## MINUTA DE LA JUNTA DE ACLARACIONES

**CONCURSO MEDIANTE EL PROCEDIMIENTO DE CONCURSO POR LICITACIÓN PÚBLICA N° SEAPAL-2024-08-LP-PROAGUA "AMPLIACIÓN RED DE ALCANTARILLADO SANITARIO, A LA COLONIA LINDA VISTA OCÉANO, EN LA CABECERA DE PUERTO VALLARTA, JALISCO; CON UNA LONGITUD DE 628.50 MTS."**

#### **Anexo 1**

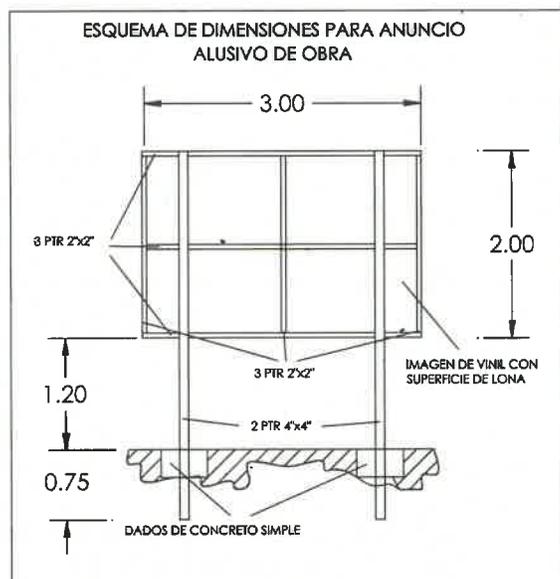
7. En su propuesta deberá de considerar un letrero alusivo a la obra, cuyo costo deberá de incluirse dentro de su análisis de costos de indirectos, mismo que deberá de permanecer por tiempo indefinido y tendrá que quedar instalado desde el inicio de la obra, se hace entrega de croquis (Anexo 1).
